**ADENDA AL
ESTUDIO DE INTEGRACIÓN PAISAJÍSTICA**

**PLANTA DE ENERGÍA SOLAR FOTOVOLTAICA DE 4.800 kW_n
CONECTADA A LA RED DE DISTRIBUCIÓN DE ENERGÍA
ELÉCTRICA.**

TÉRMINO MUNICIPAL DE SONEJA (CASTELLÓN)

PETICIONARIO: CANÍCULA S.L.

Ilustración 6 – Medidas de Integración Paisajística.

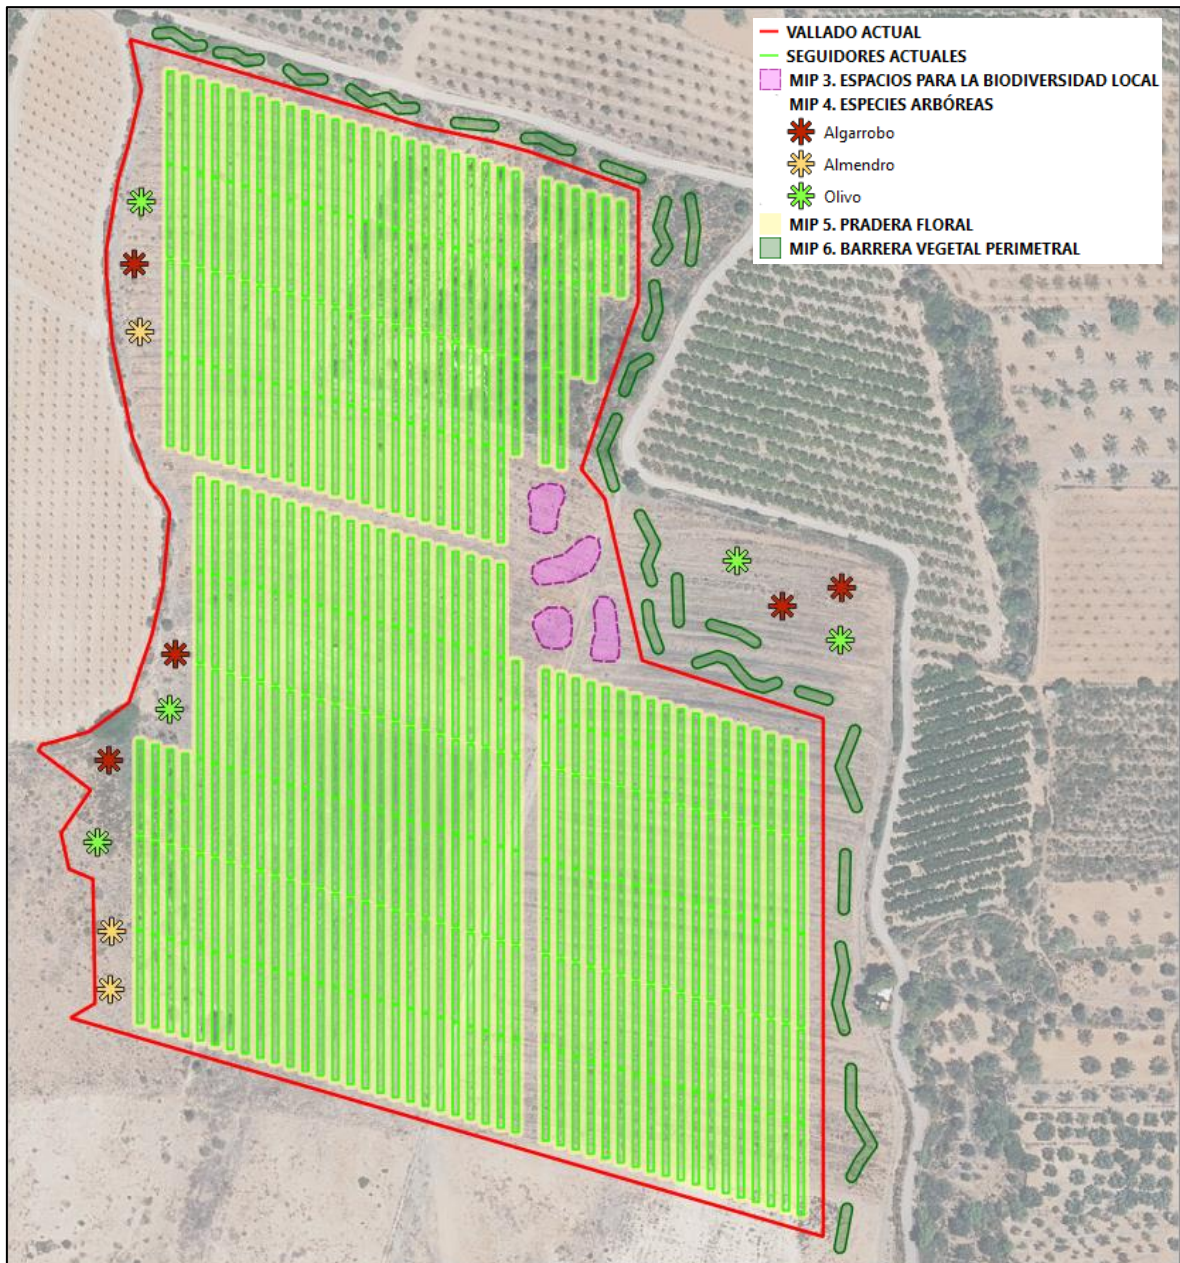
MIP 6. Barrera vegetal perimetral

Se podrá disponer vegetación perimetral con especies análogas a las del entorno, arbóreas y arbustivas, formando bosquetes de densidad variable o doble alineación de arbolado agrícola y en todo caso evitando la formación de pantallas o formaciones lineales continuas disonantes con el paisaje del entorno. En cualquier caso las características de la vegetación perimetral que se plantee deberán ser similares en toda la instalación.

Ilustración 7 – Adaptación del diseño de las instalaciones y retranqueo del vallado.

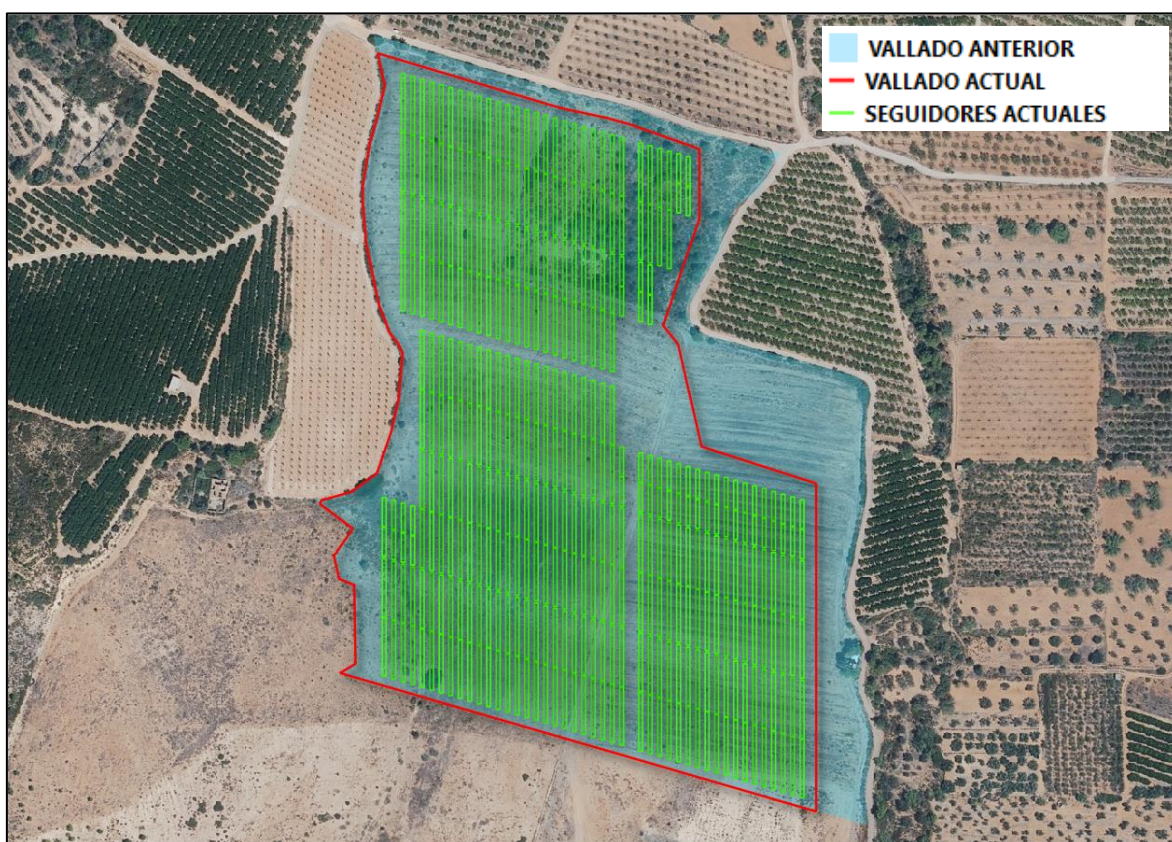
MIP 9. Donde el perímetro de la instalación se sitúa junto a un camino exterior, el vallado y consecuentemente las estructuras solares se han **retranqueado una distancia suficiente para mantener un espacio de transición al camino** y proporcionar un mínimo acceso a la visualización del paisaje desde el camino, donde se implantan las plantaciones pertinentes.

Así, en el linde norte de la parcela se ha recortado el último tramo de los seguidores solares, para obtener un espacio de retranqueo y transición ante el camino, como una franja libre de instalaciones de al menos 15 m de ancho. Además, en toda la instalación el vallado de cerramiento se ha colocado no a borde de camino sino en el perímetro de la zona ocupada por las estructuras solares, dejando los espacios libres entre el vallado y el camino perimetral, donde se implantan las medidas de integración paisajística pertinentes.
